Naše značka
ČGS-441/12/0313*SOG-441/123/2014

Praha dne
28.03.2014

Věc: odborné vyjádření ČGS k oznámení záměru Hloubkové vrtý pro využití geotermální energie Tanvald I.

Obr. 1 Geologická mapa (originální měřítko 1 : 25 000)

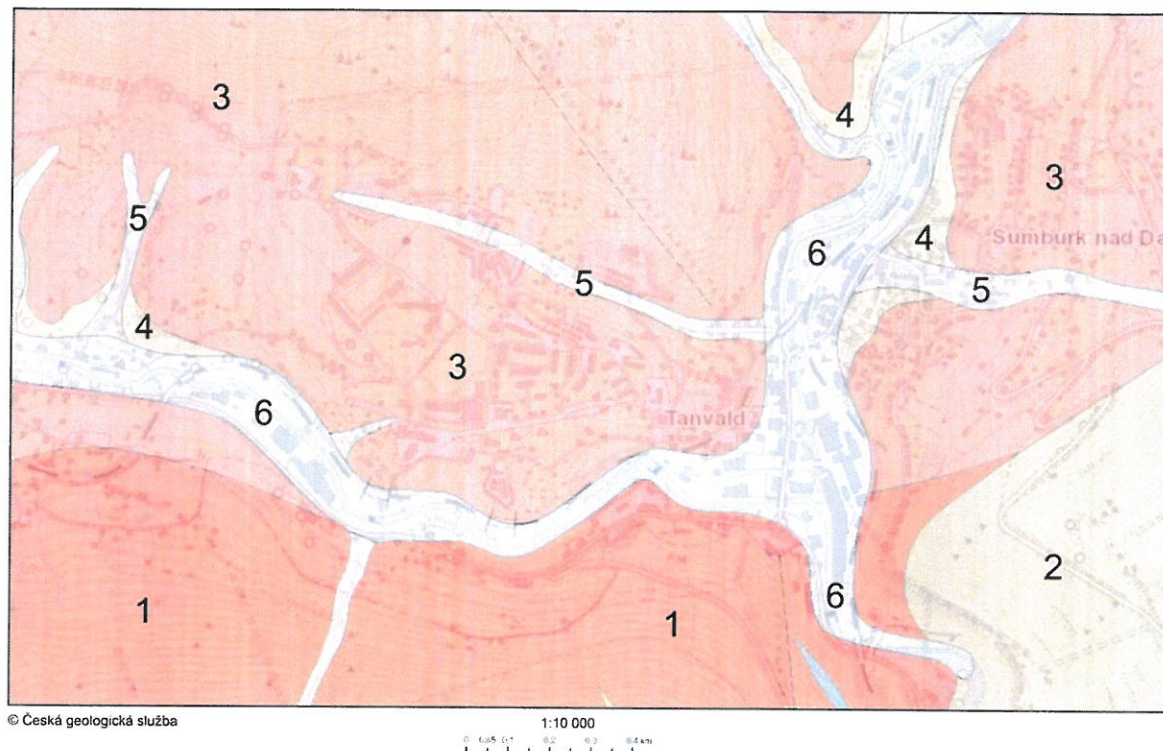
Pro přesnější informaci je přiložena nejnovější geologická mapa širšího zájmového území (obr. 1).

Obr. 2 Registr svahových nestabilit ČGS z okolí Tanvaldu

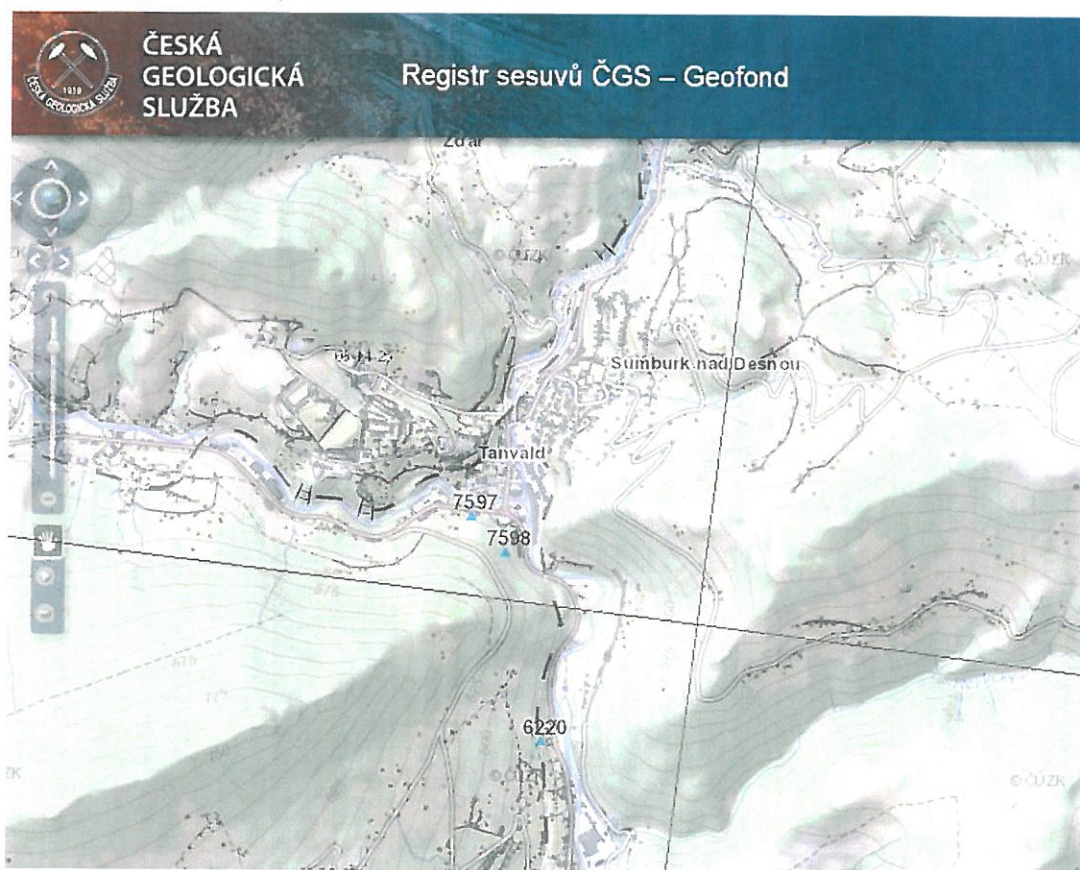
Zájmové území je z hlediska svahových pohybů stabilní. V okolí zájmového území jsou registrována pouze dvě drobná sesuvná území.

7597: sesuv stabilizovaný, sklon 45°, stabiliz. konstrukce (Krejčí a kol. 2002)

7598: sesuv potenciální, suchý, nesanováno, sklon 40° (Krejčí a kol. 2002)
